美特鋁質有限公司
MIDI ALUMINIUM FABRICATOR LTD.

工程指示 / 要求簡箋 ENGINEER INSTRUCTIONS(E.I.)

工程指示編號:	EI- 4851D	**修改版本:**	D
	HK- 2278		
工程編號:	J 853	**工程名稱:**	大窩坪（延坪道）
收件人:	生統	**發件人:**	Edwin Ho
工程項目:	T1 幕牆單元件生產 (大貨)(修訂D: 修改鋁板加石材單元+512.5下格G4玻璃帶背板)	**日期:**	15/12/2022

內容: 訂D:修改鋁板加石材單元+512.5下格G4玻璃帶背板)

名稱	生邊企	制圖	陳俊賢	2022.2.13	修改	A	B	
材料	X85976	復核	謝永林	2022.4.3	日期	2022.7.14	2022.10.27	
顏色	JMQ213457(三塗)	批準	胡哥		圖號	X85973-01XZ

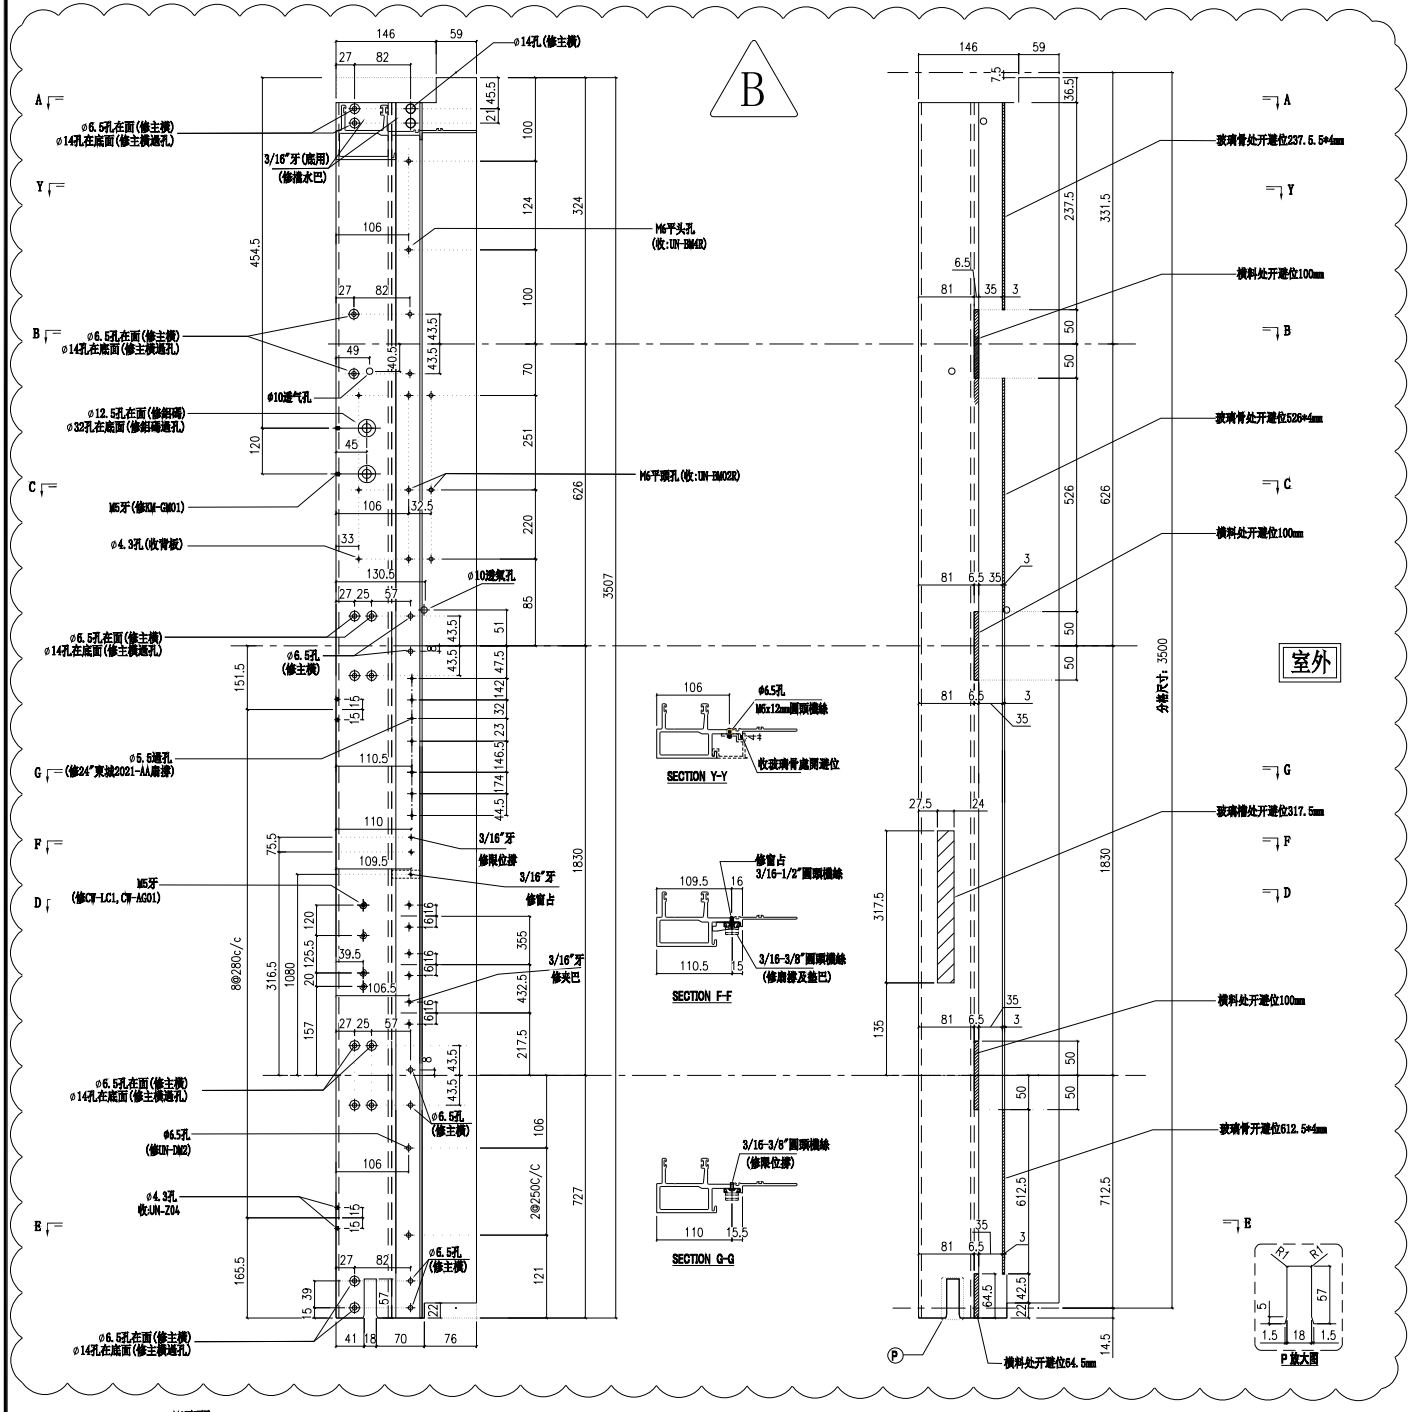
A版修改透氣孔位置
依据4878修改Z字码孔

依據EI:5161第九版施工圖改圖
雲線處修改部分孔位 B

名稱	生母企	制圖	陳俊賢	2022.2.13	修改	A		
材料	X85974	復核	謝永林	2022.4.3	日期	2022.10.27		
顏色	JMQ213457(三塗)	批準	胡哥		圖號	X85974-01X

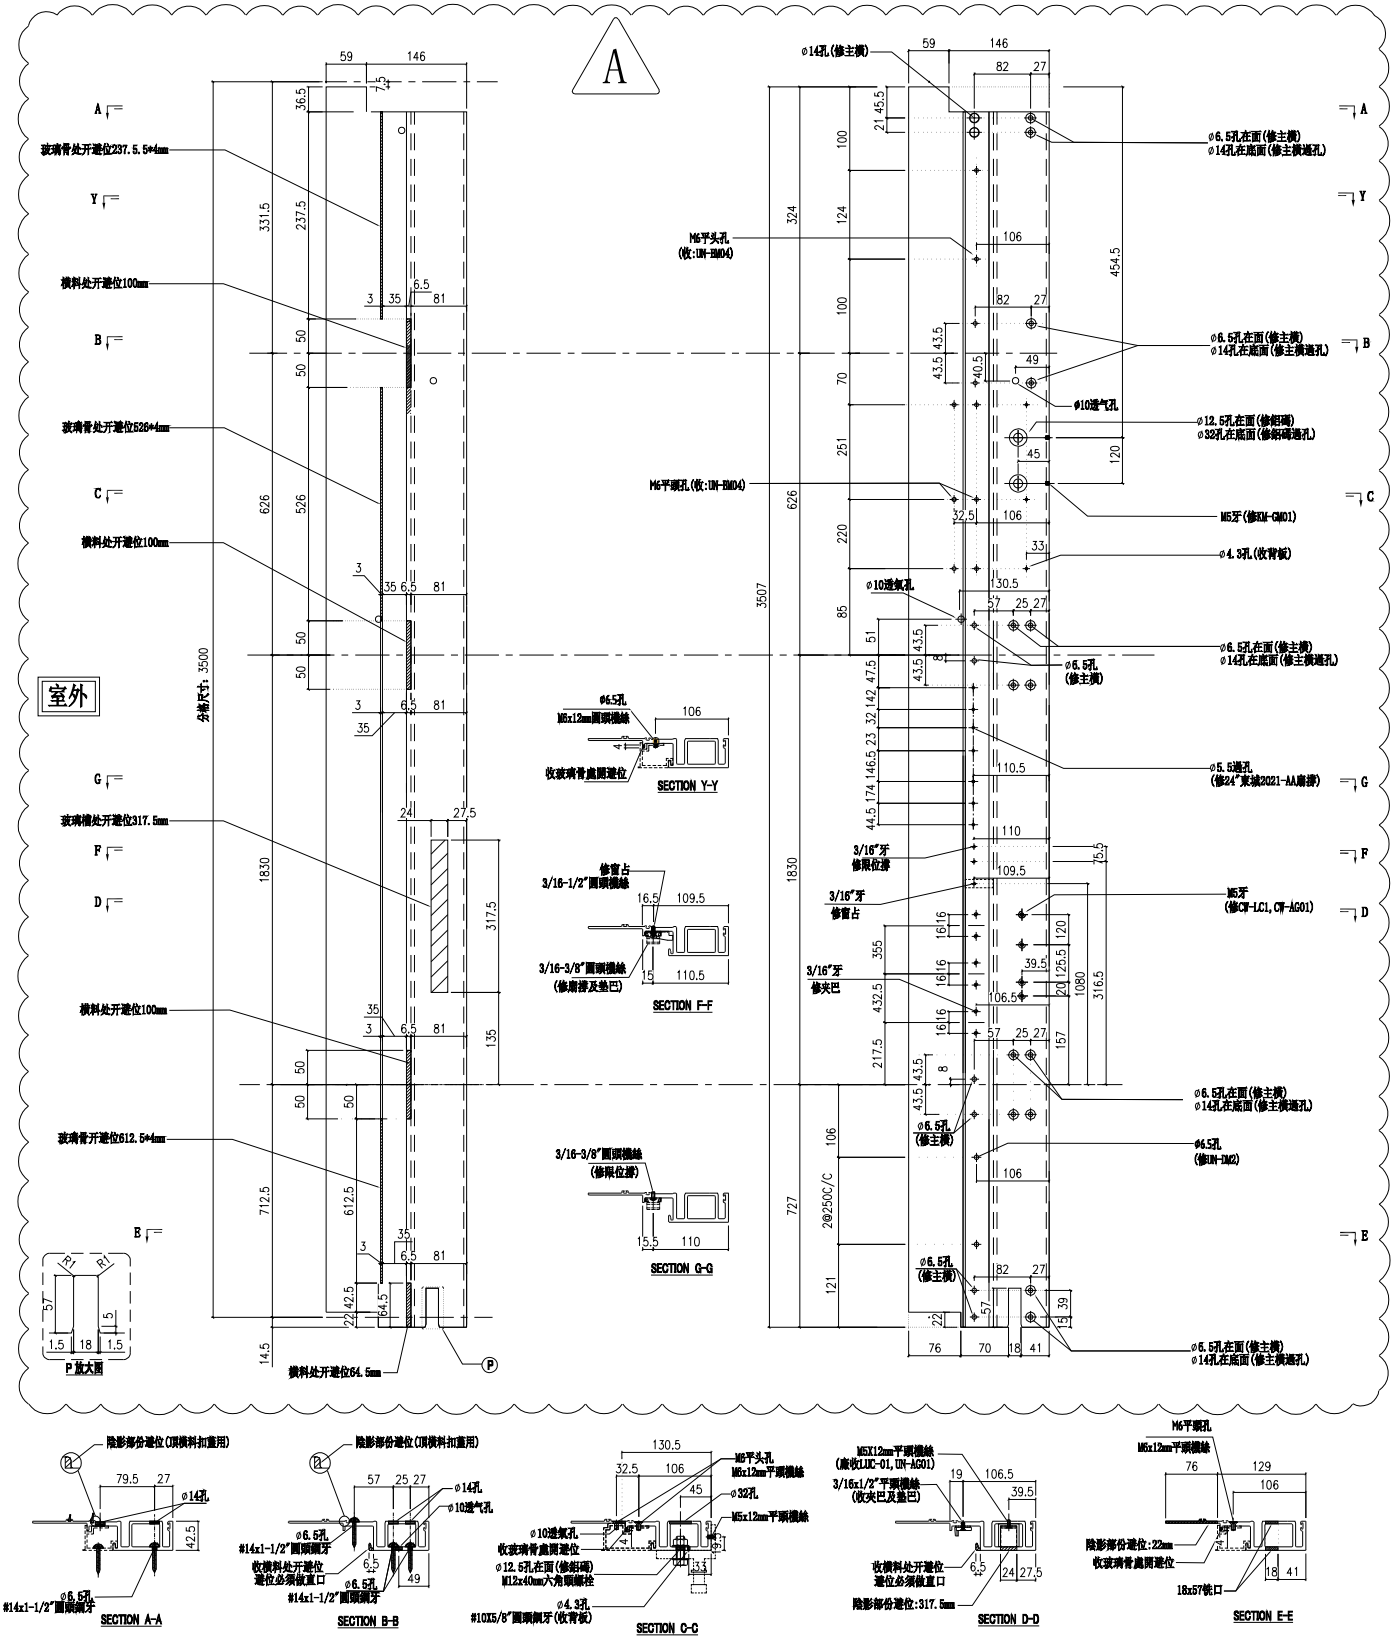
依據EI:5161第九版施工圖改圖
雲線處修改部分孔位 A

名稱	生母企	制圖	陳俊賢	2022.2.13	修改	A		
材料	X85974	復核	謝永林	2022.4.3	日期	2022.10.27		
顏色	JMQ213457(三塗)	批準	胡哥		圖號	X85974-01XZ

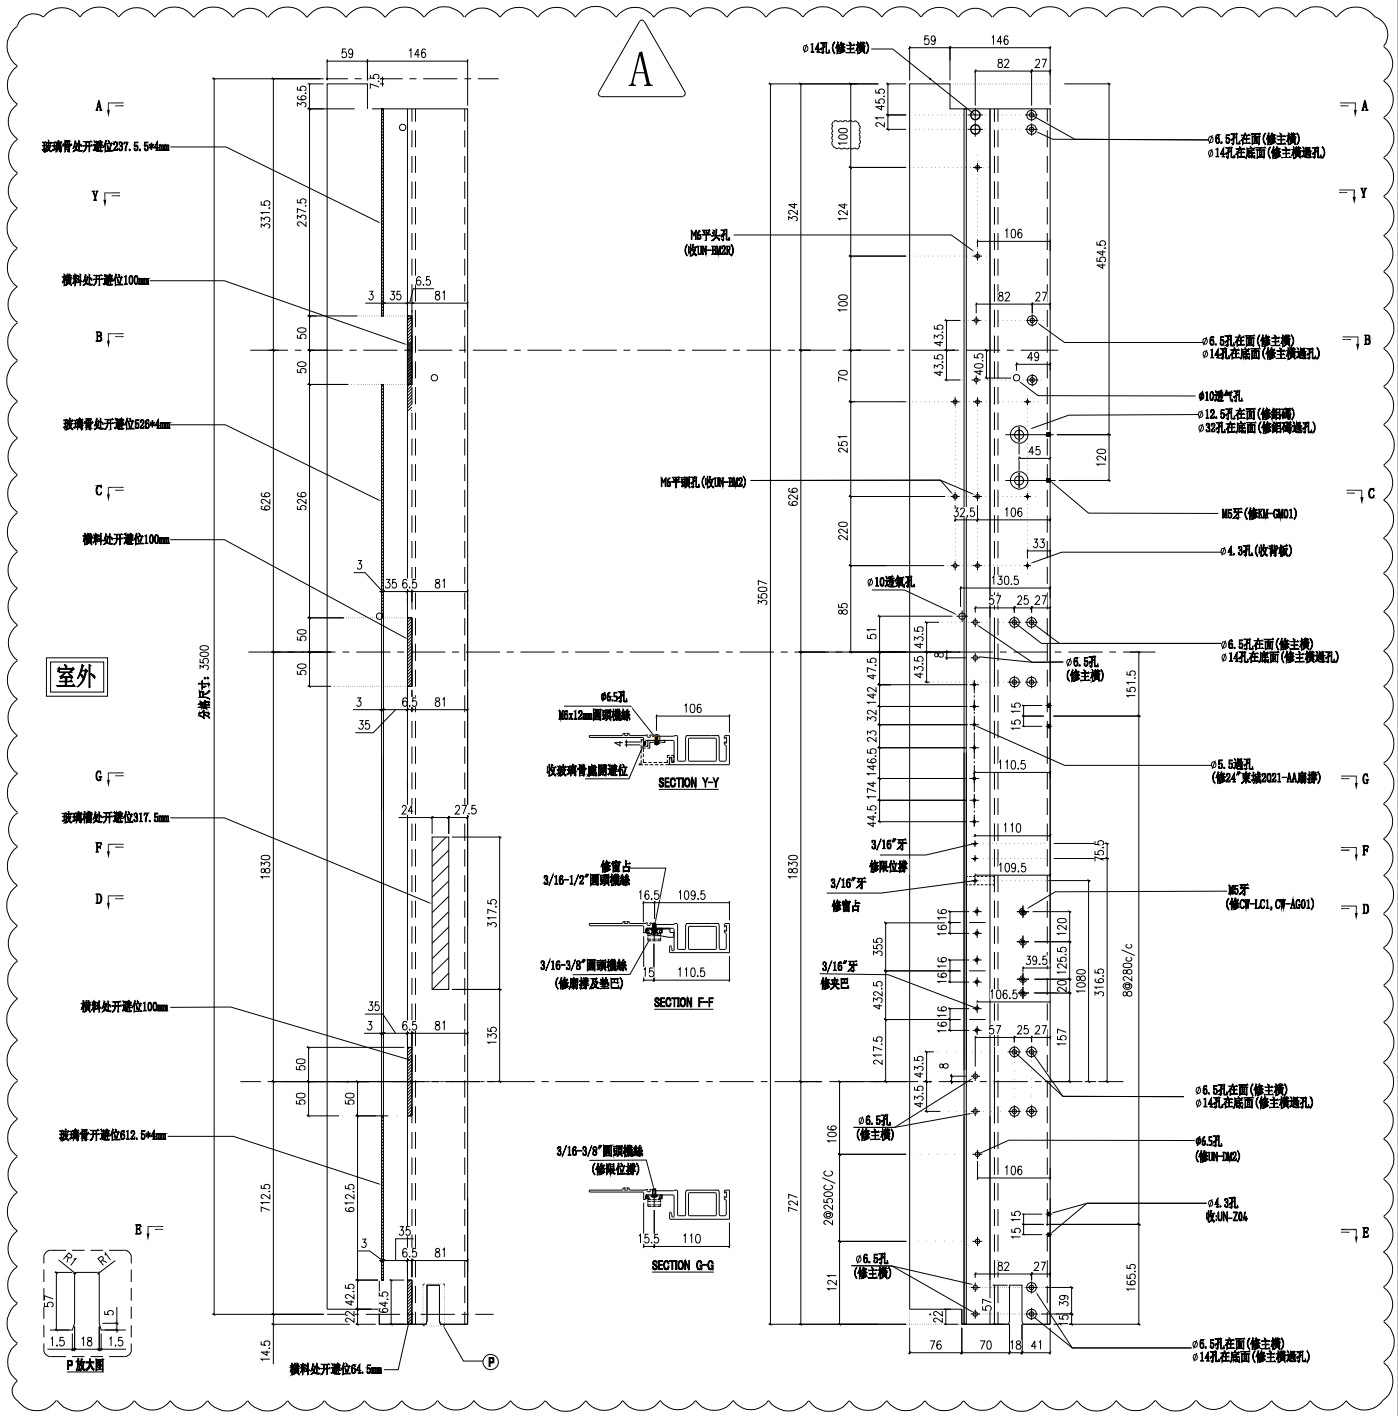
依據EI:5161第九版施工圖改圖
雲線處修改部分孔位 A

名稱	轉角母企	制圖	陳俊賢	2022.6.1	修改	A	B	C
材料	X85978	復核	謝永林	2022.06.28	日期	2022.8.13	2022.9.14	22.11.21
顏色	JMQ213457(三塗)	批準	胡哥		圖號	X85978-01L

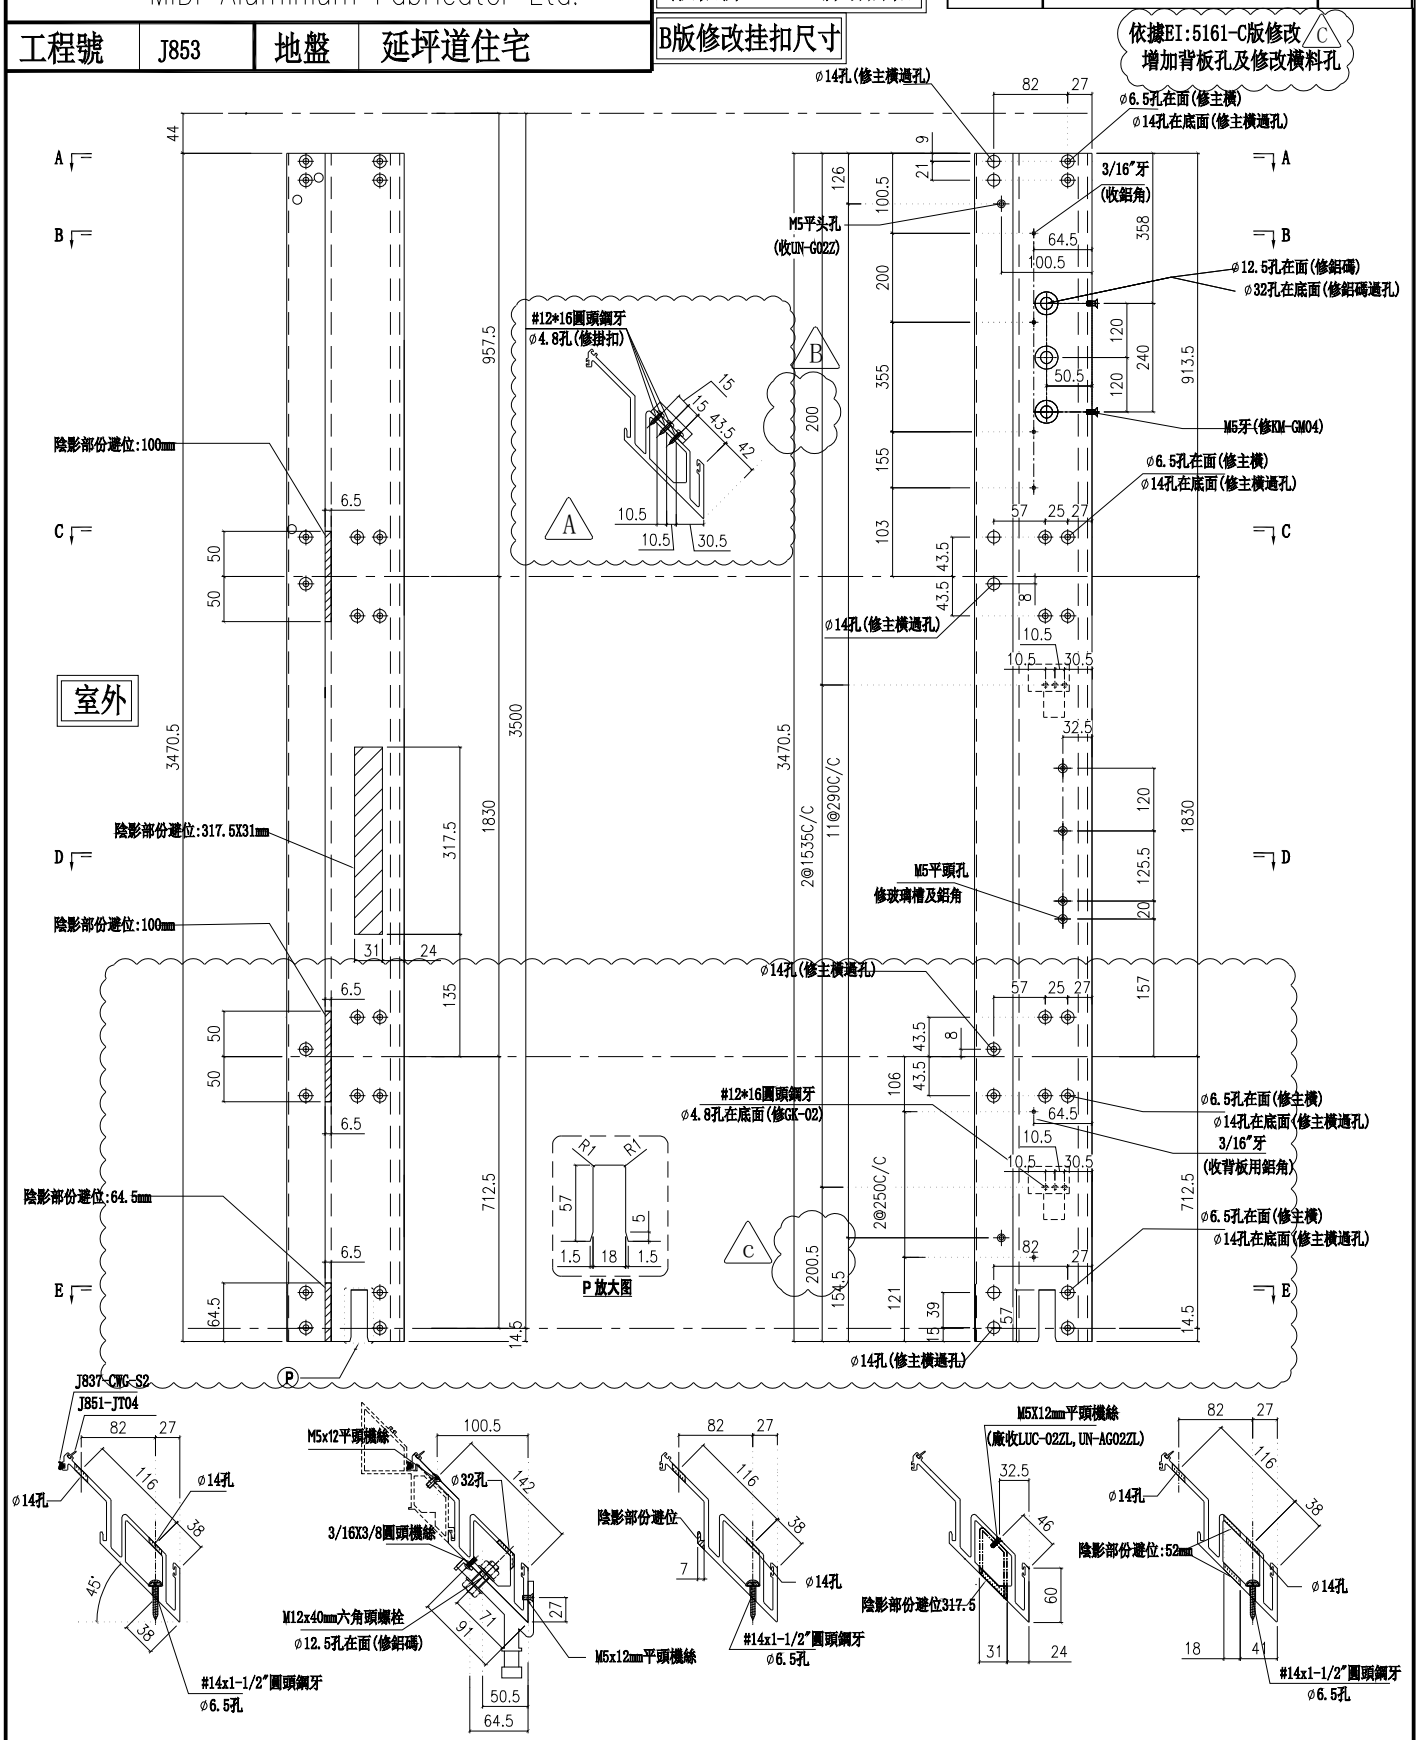
B版修改挂扣尺寸

依據EI:5161-C版修改 C
增加背板孔及修改橫料孔

名稱	转角生企装饰线	制圖	陳俊賢	2022.6.1	修改	A		
材料	X85980	復核	謝永林	2022.06.28	日期	22.11.21		
顏色	JMQ213457(三塗)	批準	胡哥		圖號	X85980-01L

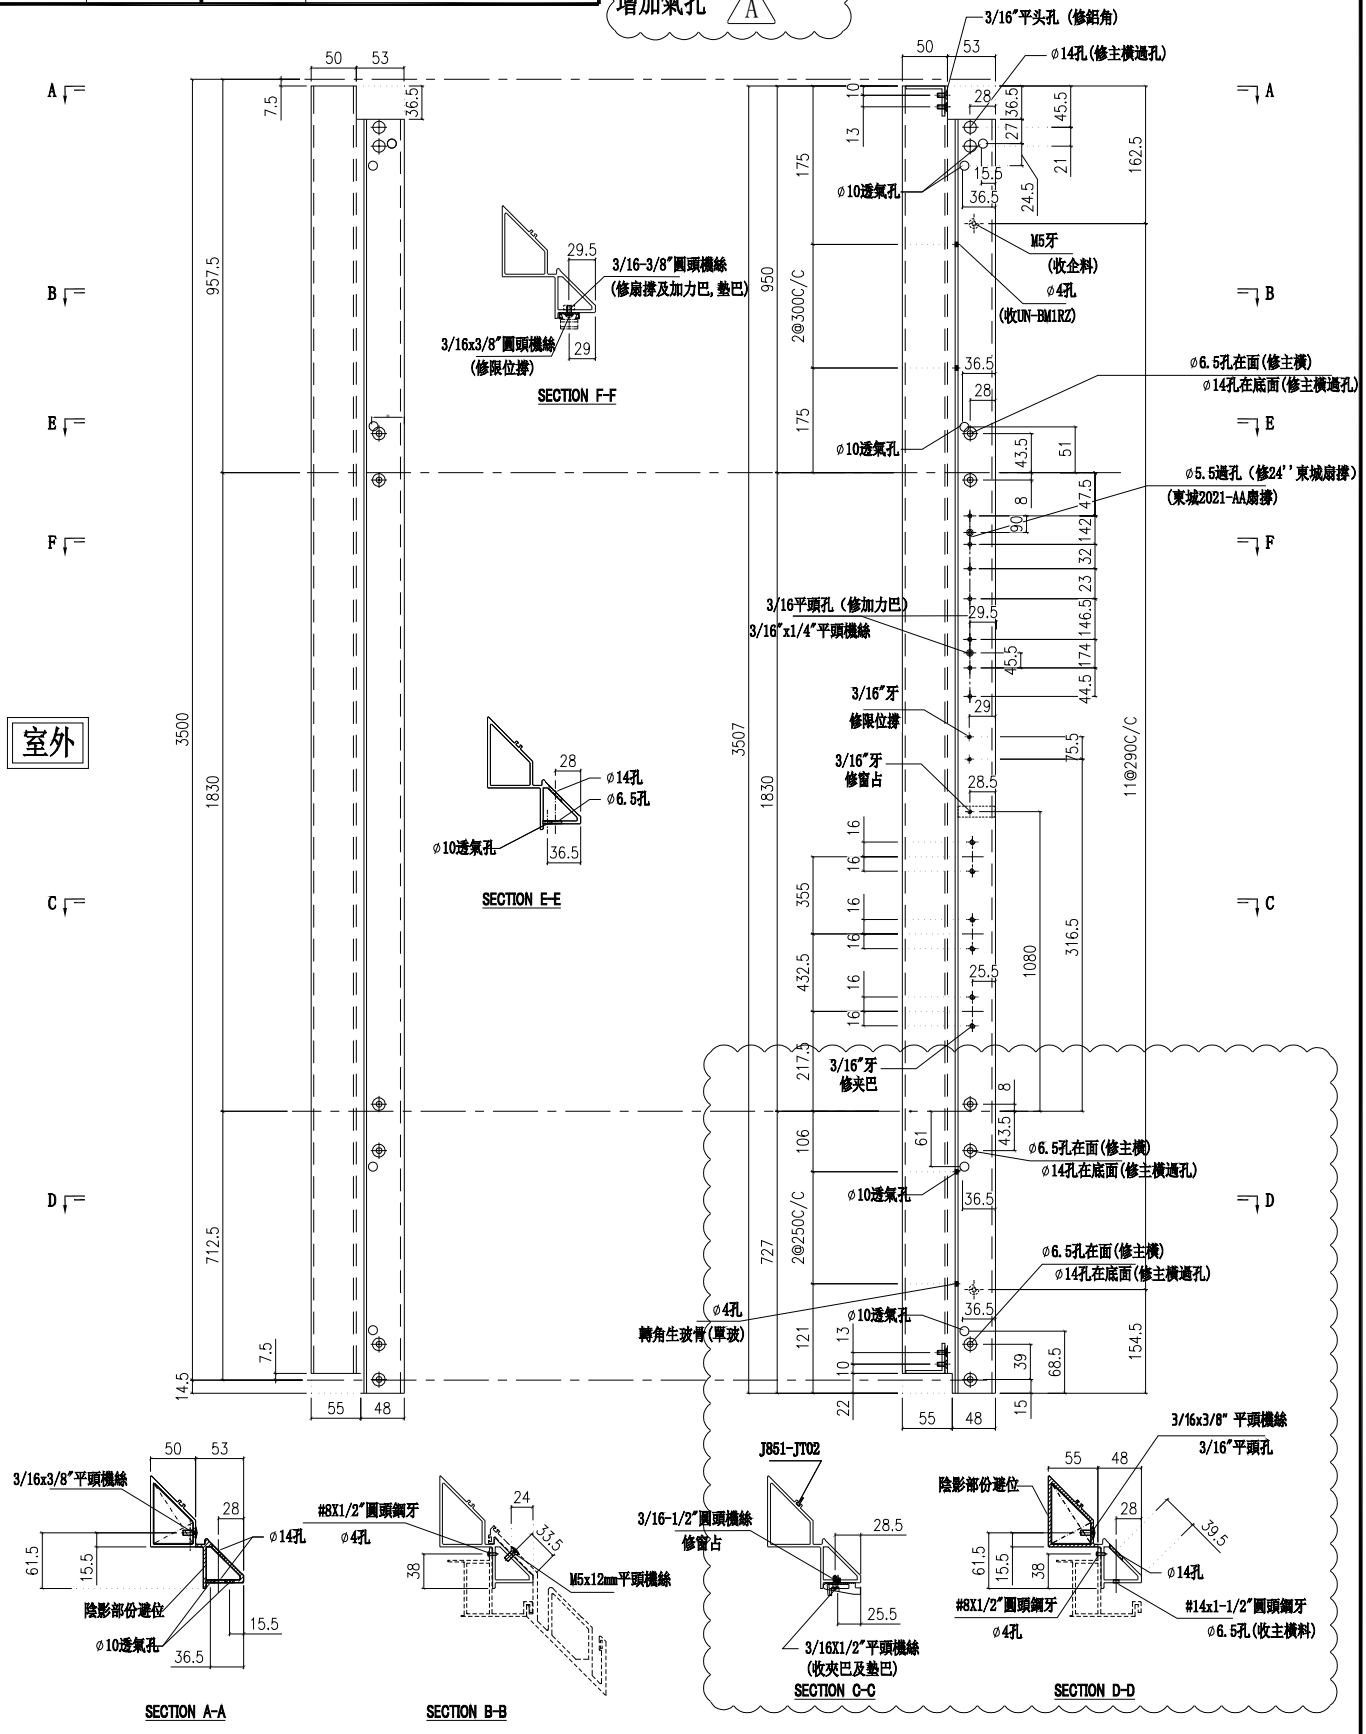
依據EI:5161-C版修改
增加氣孔 A
